**AVIS RELATIF À LA PROTECTION
CONTRE LES EVENTUELS EFFETS NOCIFS ET NUISANCES
PROVOQUÉS PAR LES RAYONNEMENTS NON IONISANTS
GÉNÉRÉS PAR DES ANTENNES ÉMETTRICES STATIONNAIRES**

Commune : MALMEDY - Exploitant : CITYMESH

Référence exploitant : LG05161_B

Rapport n° 2015 / 2025

Figure 1 : Vue en plan des lieux de séjour et des points de contrôle

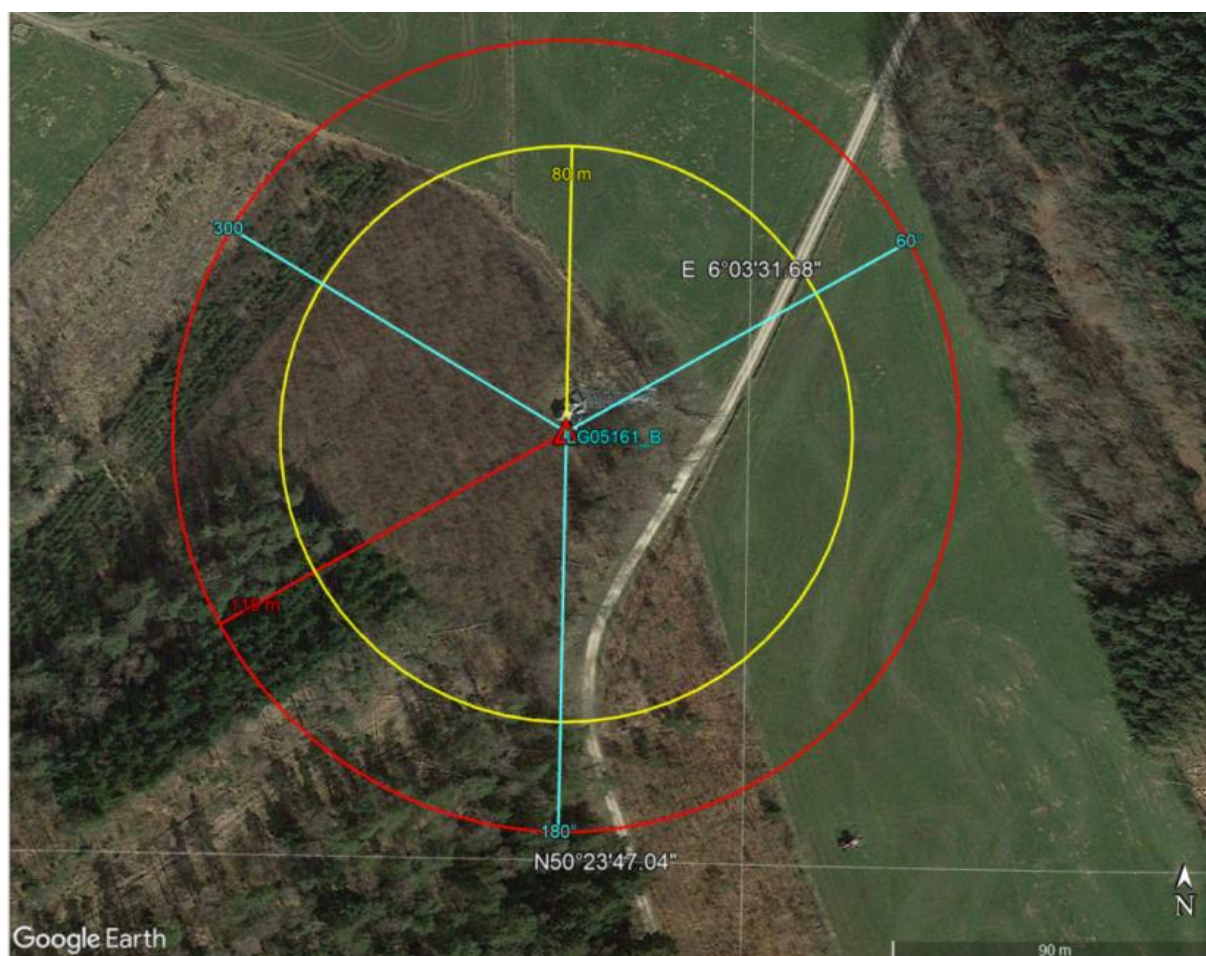
N° point de contrôle	LS	Atténuation (dB)	Indice d'exposition relatif à la limite par installation IE_i
Aucun lieu de séjour ne se trouve dans la zone où la limite d'immission pourrait être atteinte

En ce qui concerne les antennes de l'installation mentionnées dans le tableau 1, la distance maximale à laquelle la limite pourrait être atteinte, à l'extérieur, est égale à 100,9 m. S'il n'y a pas de LS à une distance inférieure, les antennes respectent forcément la limite d'immission.

Dans le cas des LS situés à l'intérieur des bâtiments, une atténuation d'obstacle est prise en compte et il en résulte que la distance maximale à laquelle la limite pourrait être atteinte se réduit à 72,0 m.

Figure 2 : Vue en plan des installations d'antennes dans un rayon de 300 mètres autour de l'installation faisant l'objet de la demande d'avis

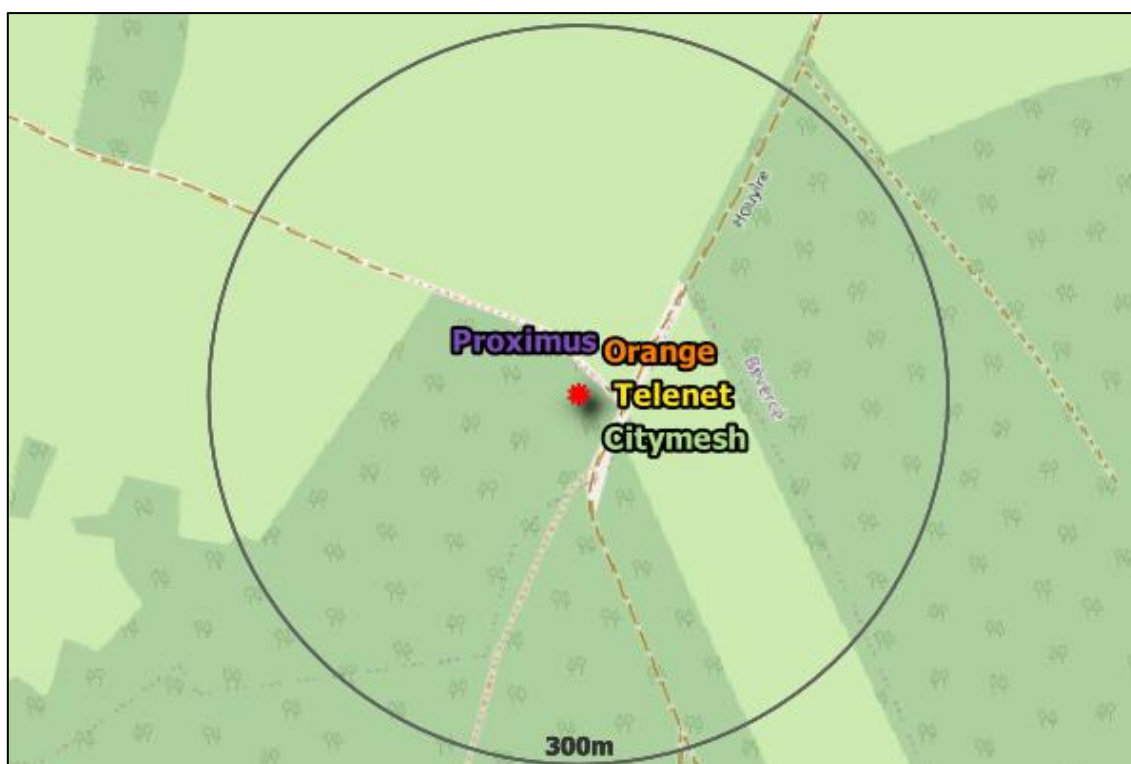
- a) il y a au plus 4 installations d'antennes émettrices stationnaires présentes dans la zone d'évaluation de 300 mètres de rayon représentée dans la figure 2, y inclus l'installation référencée dans le paragraphe 2 : la limite cumulative définie à l'article 4, §2 du décret est nécessairement respectée dans les lieux de séjour à l'intérieur de la zone d'évaluation de 300 mètres de rayon ;

- b) il y a exactement 5 installations d'antennes émettrices stationnaires présentes dans la zone d'évaluation de 300 mètres de rayon représentée dans la figure 2, y inclus l'installation référencée dans le paragraphe 2 et il existe, pour 3 ou 4 de ces installations, un avis attestant le respect de la limite abrogée de 3 V/m : la limite cumulative définie à l'article 4, §2 du décret est nécessairement respectée dans les lieux de séjour à l'intérieur de la zone d'évaluation de 300 mètres de rayon ;

- c) dans tous les autres cas, il a été vérifié que la limite cumulative définie à l'article 4, §2 du décret n'est pas dépassée dans les lieux de séjour sur base du nombre d'installations localisées dans la zone d'évaluation de 300 mètres de rayon représentée dans la figure 2, de leur localisation ainsi que des données inscrites dans la figure 1 et au paragraphe 4 du présent avis et dans les avis attestant le respect de la limite par installation ou de la limite abrogée de 3 V/m relatifs aux autres installations reprises dans la figure 2.

Compte tenu des considérations ci-dessus, il apparaît que l'intensité du rayonnement électromagnétique généré, dans les lieux de séjour situés dans un rayon de 300 mètres autour de l'installation référencée dans le paragraphe 2, par l'ensemble des antennes émettrices stationnaires de l'ensemble des exploitants du même site d'antennes émettrices stationnaires respecte la limite fixée à l'article 4, § 2 du décret.
